Evaluación de la gestión de calidad de los materiales colocados en el proyecto Lote 1 de las Obras impostergables (OBIS) del Fideicomiso Corredor Vial San José – San Ramón y sus radiales. Tema: Mezcla asfáltica.

¿Qué auditamos?

Cálculo del porcentaje total de incumplimientos del parámetro VFA.
Resultados primarios de verificación de calidad y sustitución de testigos de verificación-autocontrol.

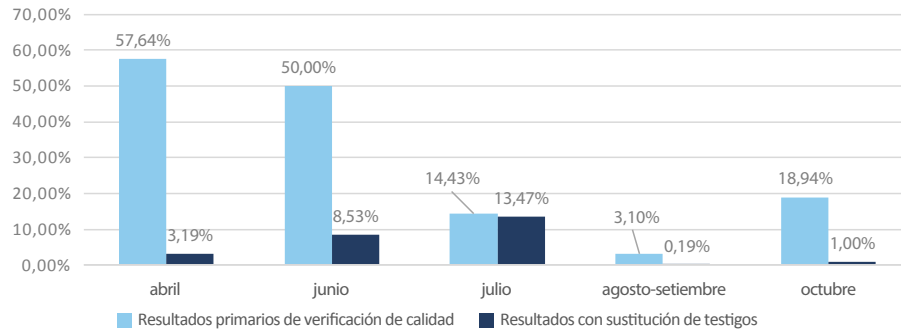
En lo referente a los resultados de calidad en la mezcla asfáltica, se identificaron incumplimientos estadísticos manifiestos, particularmente para los parámetros volumétricos como lo son vacíos en el agregado mineral (VMA), contenido de asfalto y vacíos llenos con asfalto (VFA). En tanto, todas las muestras presentan poca variabilidad en la granulometría de la mezcla asfáltica. Se denotan algunos incumplimientos de la especificación de los parámetros relación polvo-asfalto y vacíos de mezcla asfáltica, que aunque no estén incluidos en el modelo de pago, son vitales para el comportamiento de la mezcla asfáltica durante la etapa de operación.
